## **Rapport de l'Inspection des installations classées**

Visite d'inspection du 06/10/2025

**AXEREAL (ex AGRALYS ex LE DUNOIS AGRALYS)**

Le présent rapport rend compte de l'inspection réalisée le 06/10/2025 dans l'établissement AXEREAL (ex AGRALYS ex LE DUNOIS AGRALYS) implanté 13 Route de Cheptainville 91630 Marolles-en-Hurepoix. L'inspection a été annoncée le 18/09/2025. Cette partie « Contexte et constats » est publiée sur le site internet Géorisques ( <https://www.georisques.gouv.fr/> ).

## N° 6 : Règles d'implantation

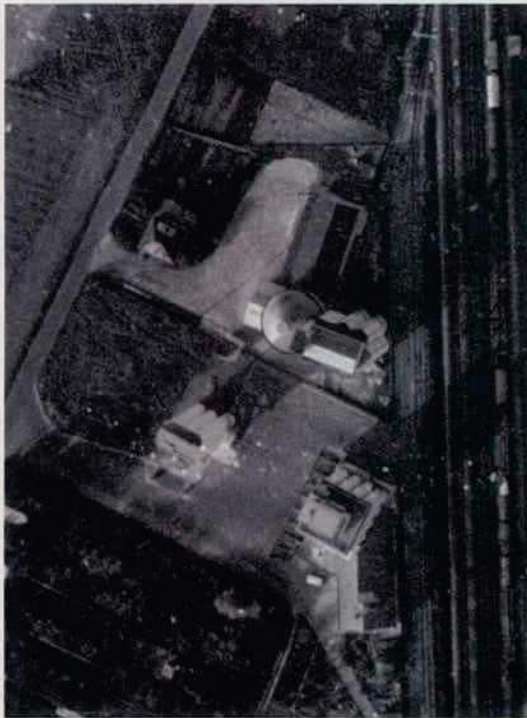
L'inspection a recherché dans les dossiers des silos Axereal un éventuel courrier permettant de confirmer l'information d'existence du silo zone 2 à l'administration sans succès. Sur le site remonterletemps.ign.fr , on peut observer que les silos zone 1 et zone 2 sont construits sur un cliché du 1<sup>er</sup> décembre 1962 (cf ci-contre).

**L'inspection considère donc le silo zone 2 comme existant.** En revanche, l'exploitant doit transmettre un plan des installations à jour permettant de confirmer les distances aux limites de propriété, à la voie de chemin de fer et aux premières habitations.

Au vu de la proximité à la voie ferrée et aux habitations, l'inspection s'interroge quant à la nécessité de prescrire la réalisation d'une étude de dangers et ce afin de s'assurer que le site ne présente pas de risques inacceptables pour les tiers.

NC 5: L'exploitant doit transmettre un plan des installations à jour permettant de confirmer les distances aux limites de propriété, à la voie de chemin de fer et aux premières habitations..

Au vu de la proximité de la voie ferrée et des habitations, l'inspection s'interroge quant à la nécessité de prescrire la réalisation d'une étude de dangers et ce afin de s'assurer que le site ne présente pas de risques inacceptables pour les tiers. L'exploitant précisera sous quels délais une telle étude pourrait être fournie.
